Travaux de remplacement du toit et du vitrage à l'emplacement de l'Entrée principale et de la Colonnade et travaux de réparation de l'ouvrage d'appui incliné

N° de référence : NGC110697

17 mai 2017

ADDENDA n° 2

Figure -1: sortie de cheminée couverte du garage de stationnement

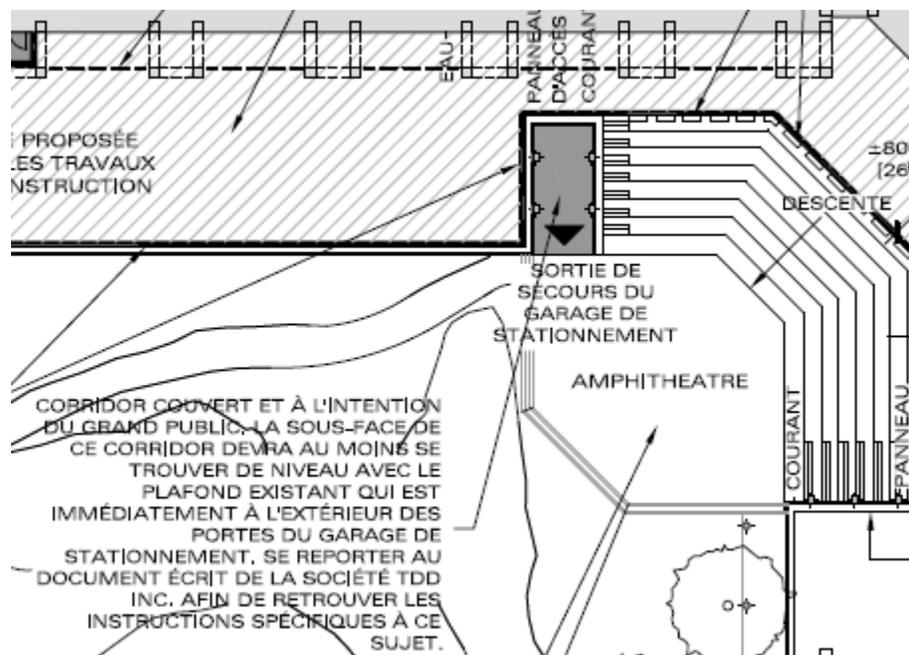
- Clarification** - L'entrepreneur d'électricité doit fournir un éclairage extérieur temporaire dans les trois (3) passages couverts supplémentaires comme indiqué ci-dessous, également indiqué dans le paquet des conceptions de Tim Davis Designs, feuille n° 11. Fournissez des prises de courant supplémentaires à partir du tableau temporaire complet avec toutes les photocellules associées, les conduits, le câblage, les disjoncteurs, les attaches, et les raccords requis pour un système complet et opérationnel. Autoriser l'installation de fixations murales dans les allées couvertes indiquées à la Figure 1: Sortie de cheminée couverte du garage de stationnement, Figure 2: Entrée principale de la promenade couverte, et Figure 3: Sorties de secours de la voie couverte

- .2 **Clarification** - L'entrepreneur électrique doit fournir des luminaires selon les exigences suivantes: type montage murale We-ef QLS420 LED 3000K, symétrique, faisceau moyen, finition métallique grise ou équivalent approuvé par le client, espacée selon les besoins pour permettre l'éclairage uniforme au niveau du sol (20 minimum, 40 maximum d'éclairage lux la nuit) 80 CRI minimum, lentille givrée, adaptée aux endroits humides / humides. La hauteur du montage du luminaire doit être moins que quatre pieds au dessus du plancher fini, la hauteur exacte sera déterminer sur place avec le client. La grandeur minimale des luminaires doit être plus que 9 pouces de haut et 6 pouces de large. L'entrepreneur en électricité doit coordonner / déterminer la quantité de luminaires requise pour chaque trottoir couvert en fonction de sa sélection finale.
